Museumkwartier Vlaardingen

Thermische isolatie

Opdrachtgever	Fullhouse BV
Contactpersoon	dhr. T. Wendrich
Referentie	23308.09
Datum	4 oktober 2024
Behandeld door	dhr. ir. A.H. Barendregt
Fase project	Definitief ontwerp
Status	Definitief

Plattegrond souterrain/kelder

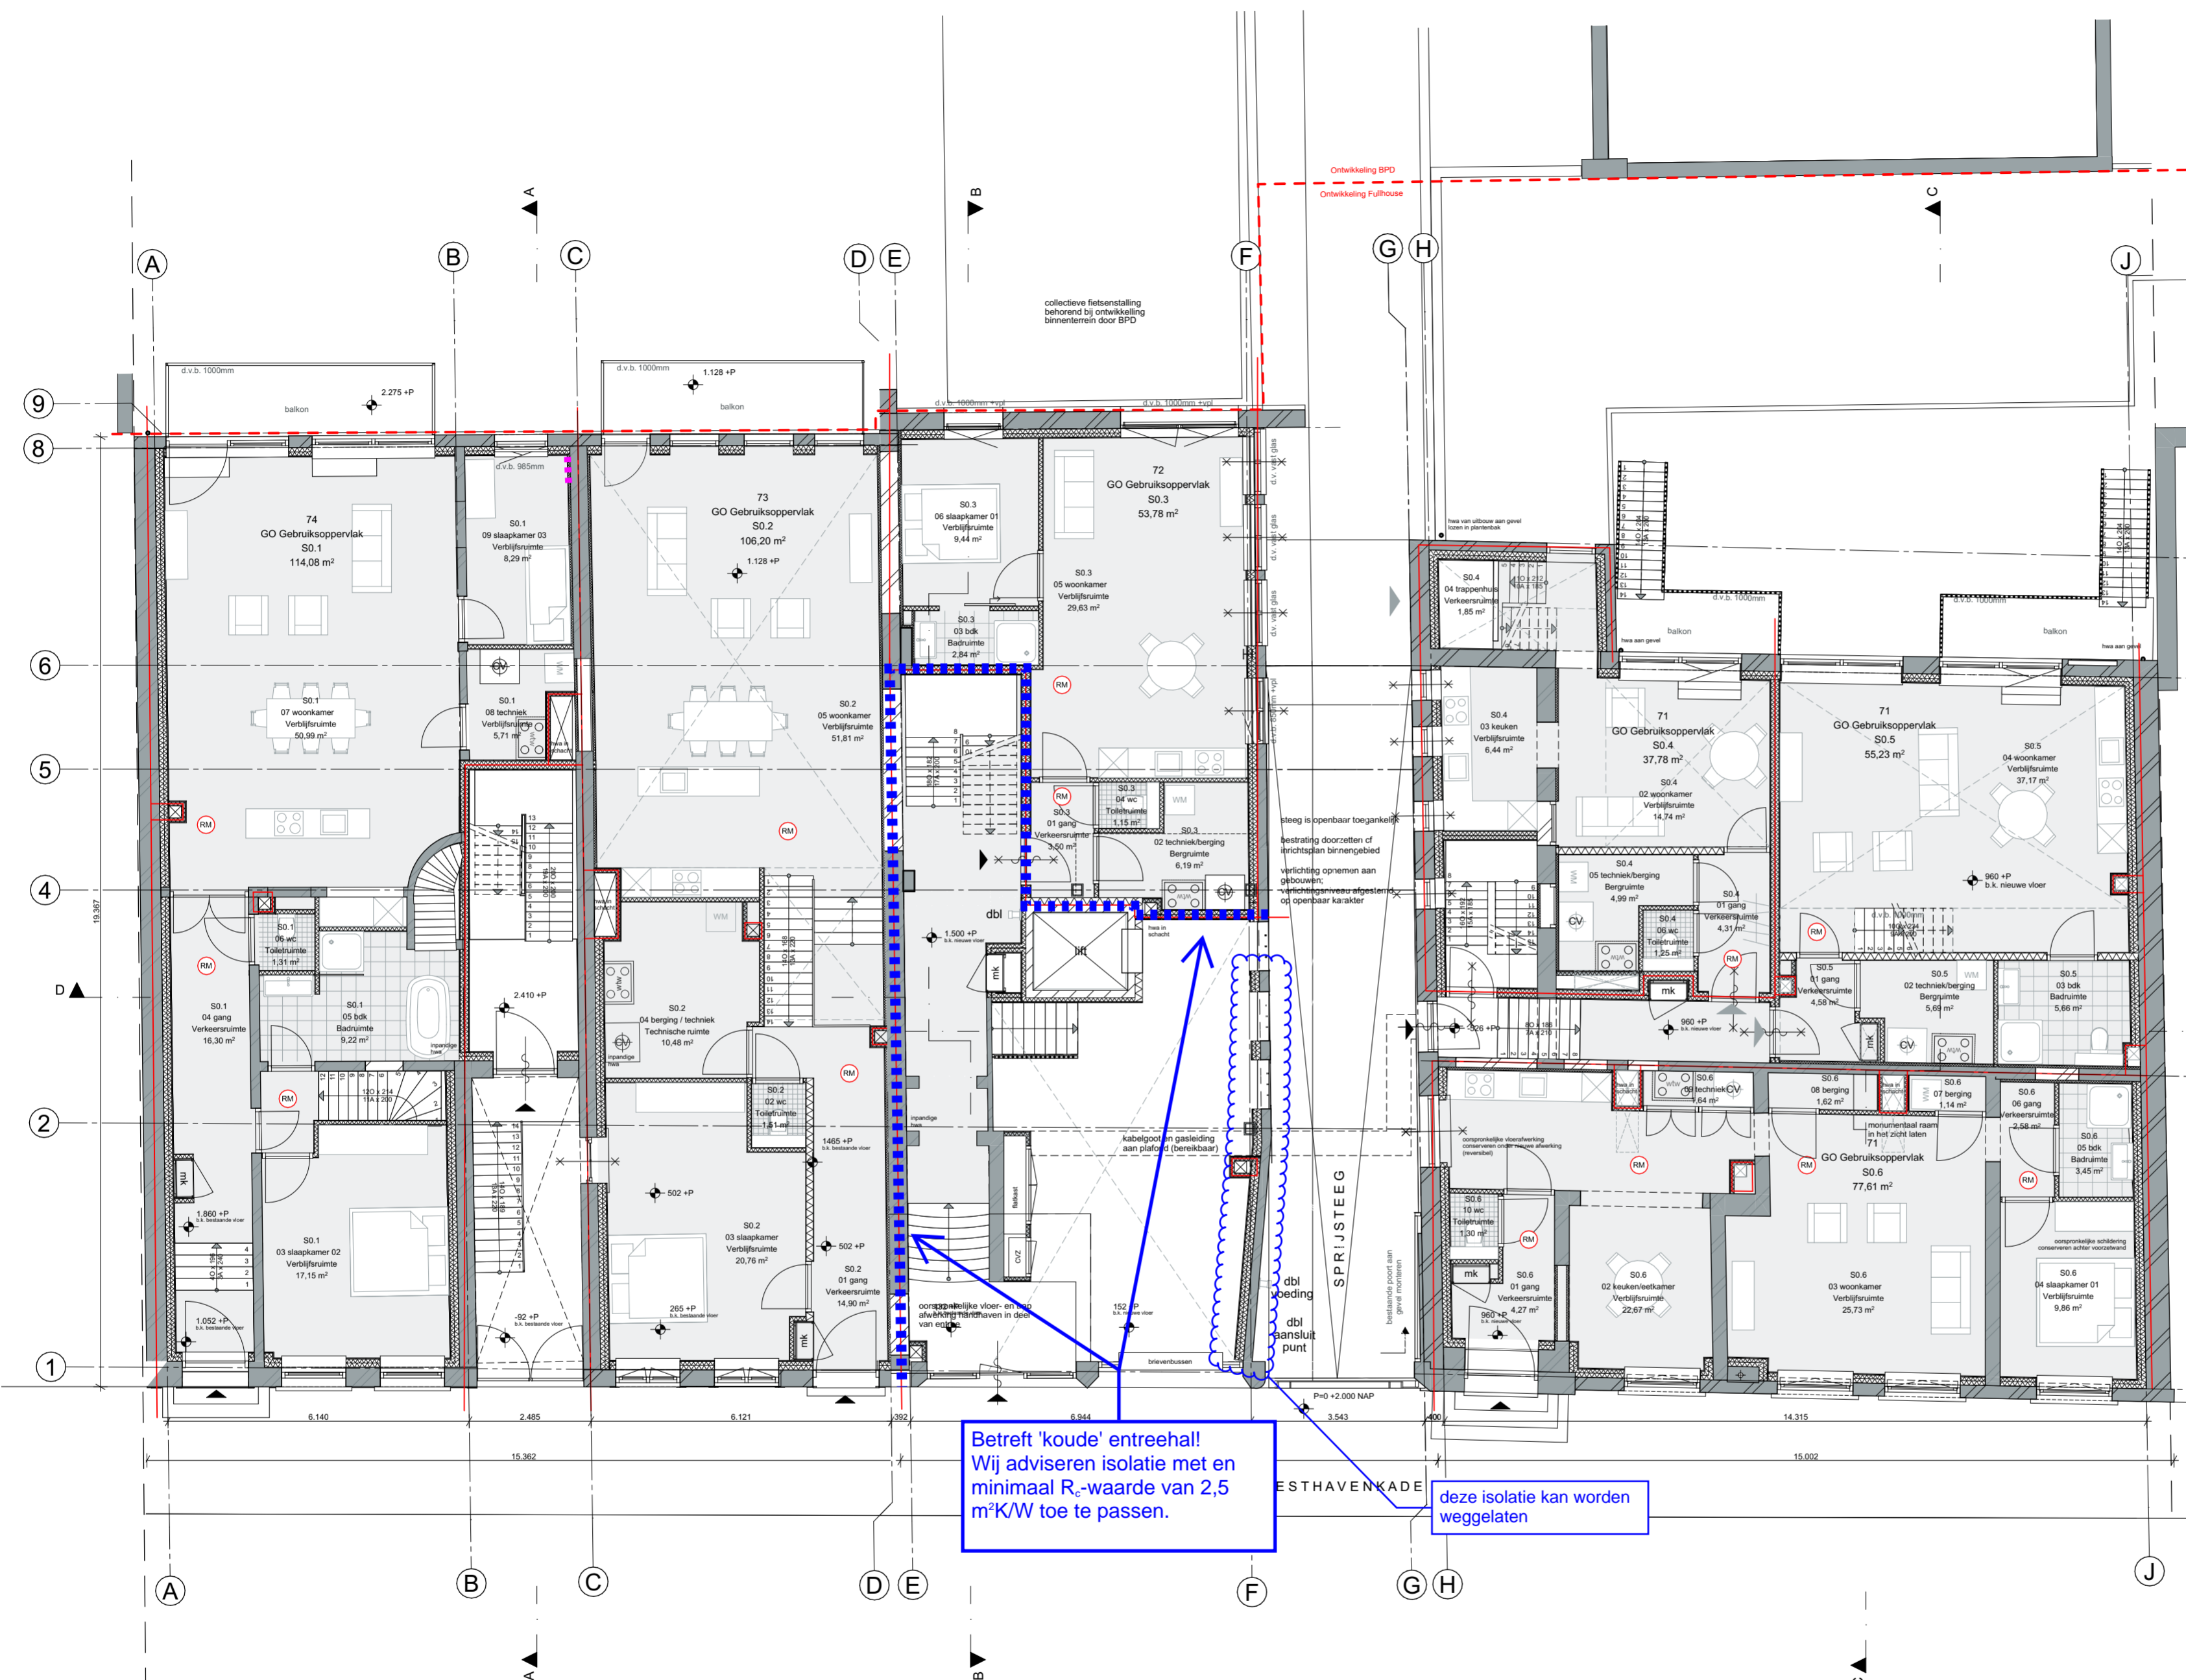
Betreft 'koude' entreehall!
Wij adviseren isolatie met een minimaal R_c -waarde van 2,5 m^2K/W toe te passen.

deze isolatie kan worden weggelaten

Plattegrond 3e verdieping

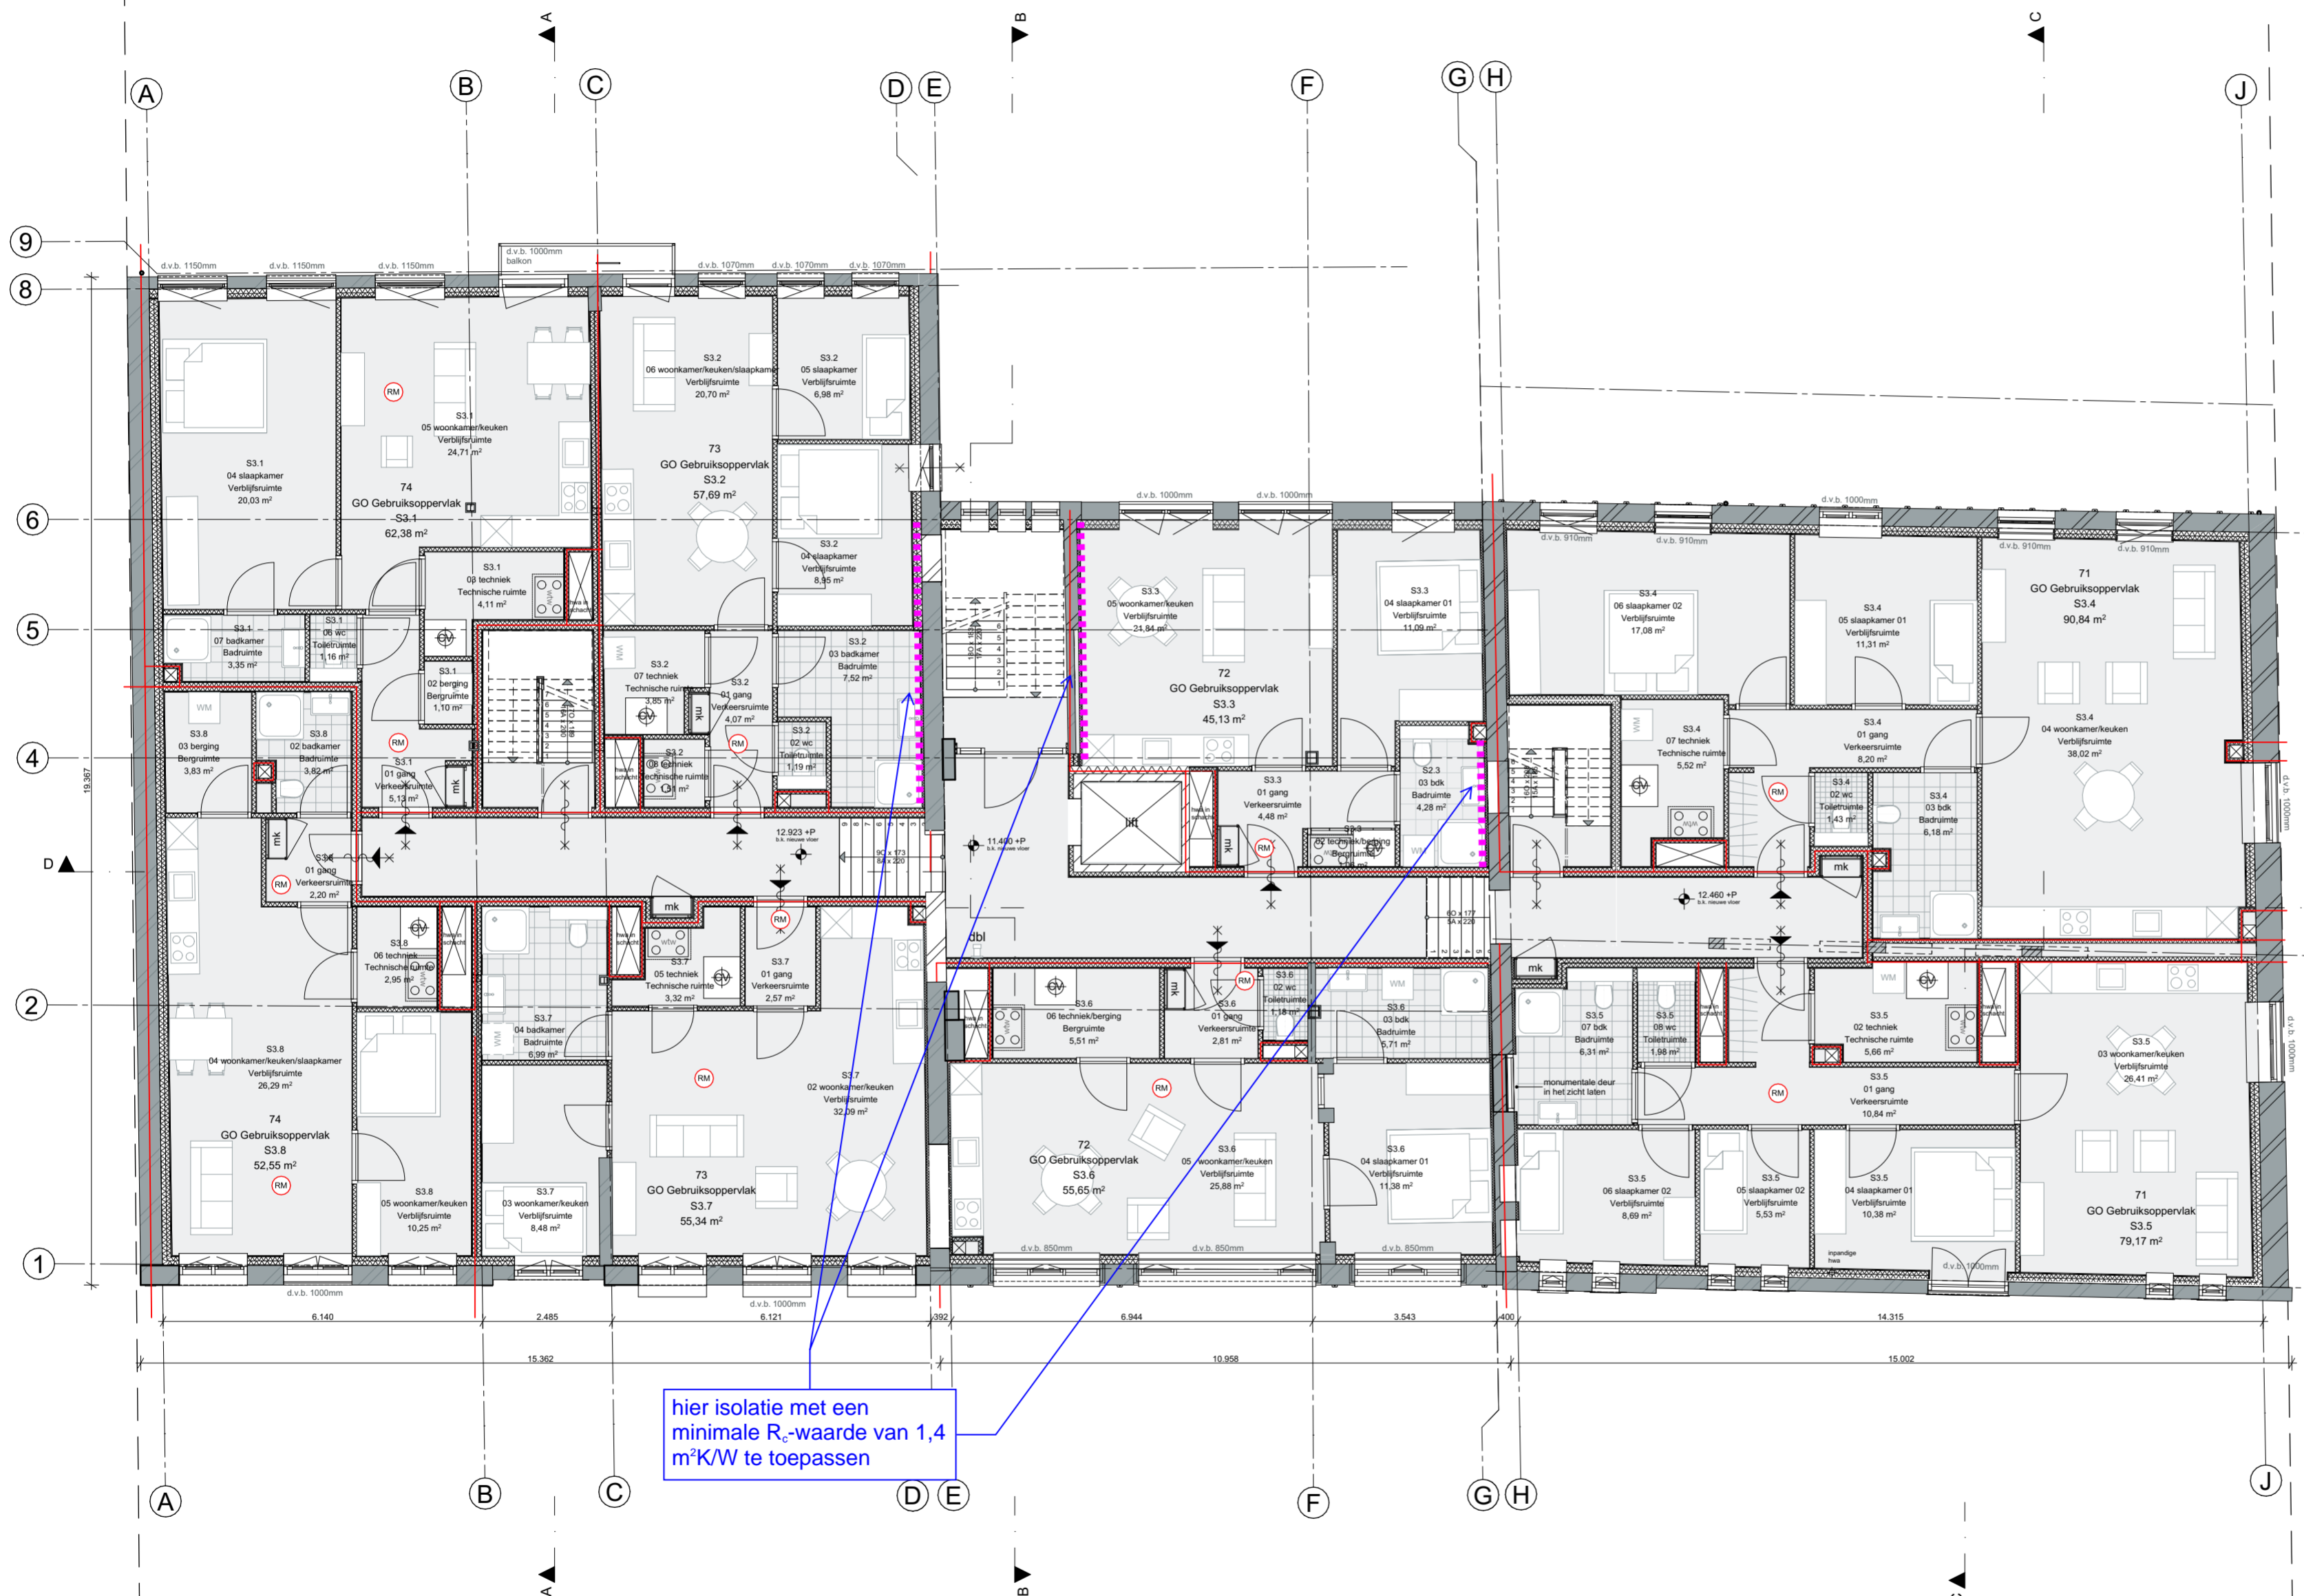
hier isolatie met een minimale R_e -waarde van 1,4 m^2K/W te toepassen
